图解零件清单 - IPL 更新

530iP4

IPL 更新

参考 1

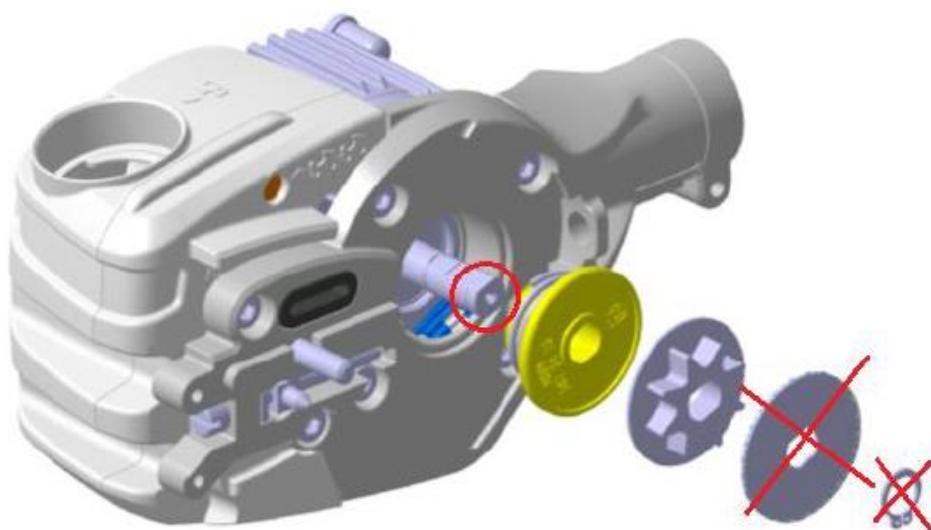
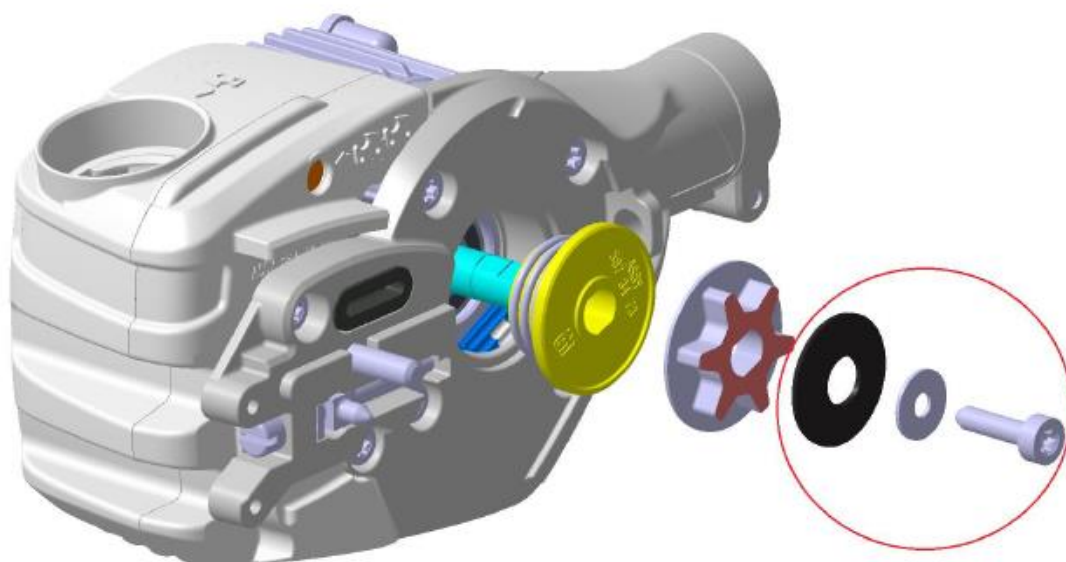
电机套件 546 70 36-01 取代了电机总成 587 69 08-01，包括电机 (529 65 38-01)、盘弹簧 (597 67 01-01)、垫圈 (503 23 00-35) 和螺丝 (503 21 53-20) (参见第 2 页中的参考 1)。

Motor assy is replaced with a new motor assy that has an internal threaded hole in the shaft.
The washer and circlip are replaced by a disc spring, washer and screw.
The screw must be tightened with 7-8 Nm and the spur sprocket must be held / fixed to enable that.

参考 2（用于割草系统 529 53 71-01 识别）。

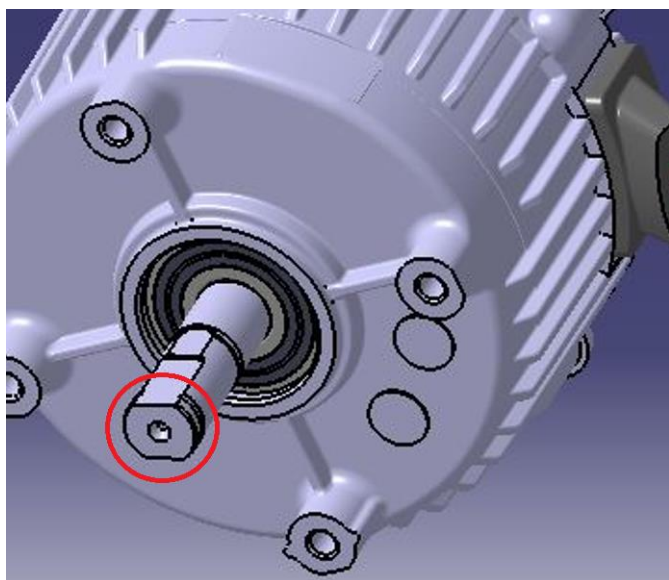
旧割草系统 529 53 71-01 >（电机轴上没有螺孔）仅与开口环 735 31 12-00 和垫圈 577 27 15-01 兼容。此旧割草系统包括电机 587 69 08-01。

新割草系统 529 53 71-01 >（电机轴包括一个螺孔，见下文）仅与盘弹簧 597 67 01-01、垫圈 503 23 00-35 和螺丝 503 21 53-20 兼容。这种新割草系统包括电机 529 65 38-01。
